Réhabilitation de La Cité des Douanes

**LOT 01 : Démolition - Gros œuvre  
- Charpente -  
Couverture - Doublage cloisons -  
Faux plafonds - Carrelage**

<b>CAHIERS DES CLAUSES TECHNIQUES PARTICULIERES (C.C.T.P.)</b>
--

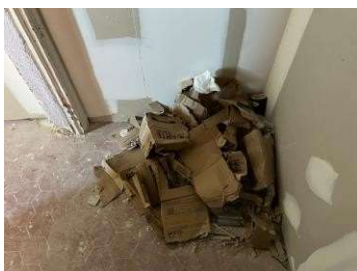
à noter que les joints sont

faits dans certaines zones, et sont à réaliser dans d'autres, comme le montrent les photos ci-après

Prévoir de carreler aussi les socles des bacs de douches, ainsi que de terminer la pose des faïences sur 2 mètres de hauteur en périphérie des salles de bains

Lorsque le WC est aménagé dans un volume en continuité de la salle de bain ou de la salle d'eau, il est aussi carrelé sur toute sa périphérie
